ВТУЛКИ ЦЕНТРИРУЮЩИЕ ДЛЯ МОДЕЛЬНЫХ ПЛИТ

ГОСТ 20126—74

Изменение № 1 ГОСТ 20126—74 Втулки центрирующие для модельных плит. Конструкция и размеры

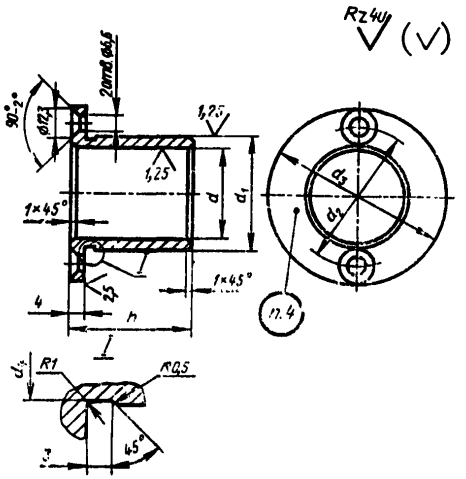
Пункт 1. Заменить обозначения: A_3 на H8; *Пр* на r6;

таблица. Заменить наименование графы: «Теоретическая масса, кг» на «Масса, кг, не более»;

таблицу дополнить новым типоразмером втулки:

Обозначение втулок	d (пред. откл. по H8)	d_1 (пред. откл. по r6)	d_2 (пред. откл. ±02)	d_3	d_4	h	Масса, кг, не более
0290-0855	20	25	38	52	24,5	20	0,04
